改善箇所説明図

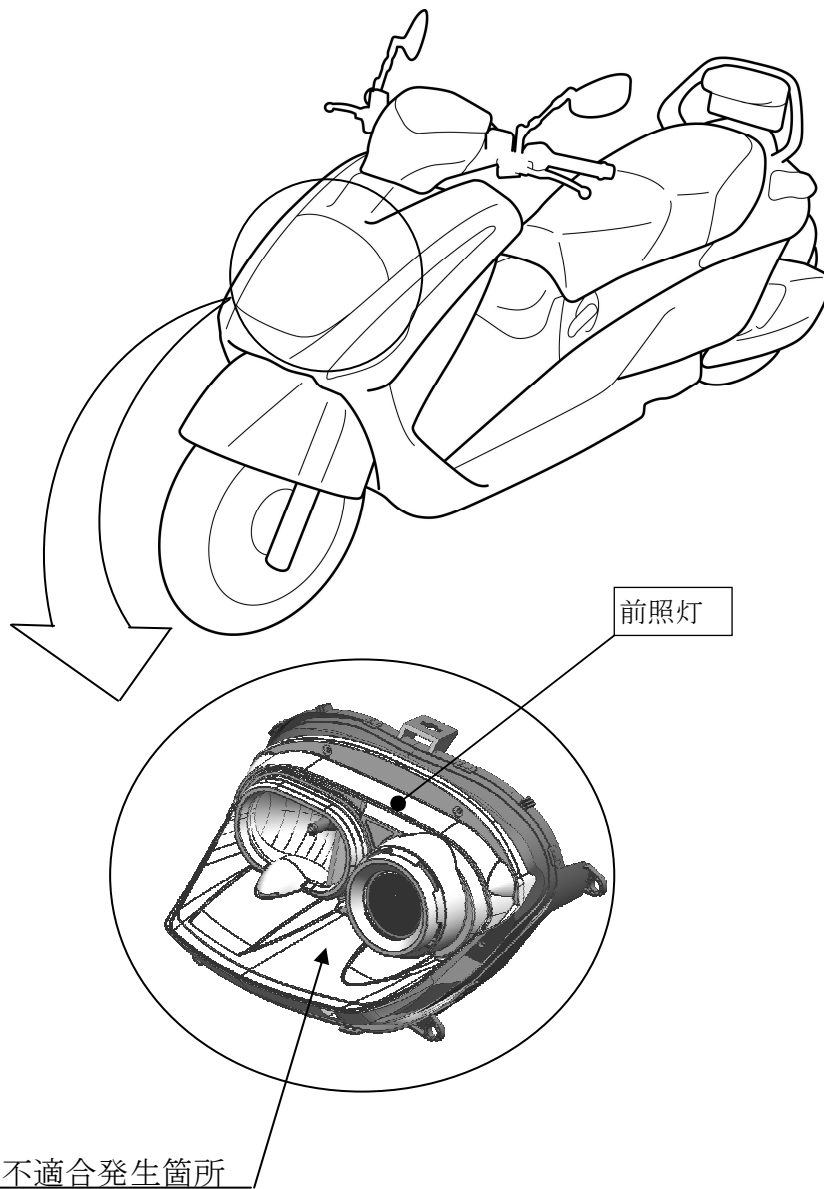
前照灯の製造工程が不適切なため、走行用前照灯とすれ違い用前照灯の照射角度差が大きいものがある。そのため、前照灯の照射位置が保安基準を満足しないおそれがある。

全車両、前照灯を良品と交換する。

識別：当該前照灯に白色ペイントを塗布する。
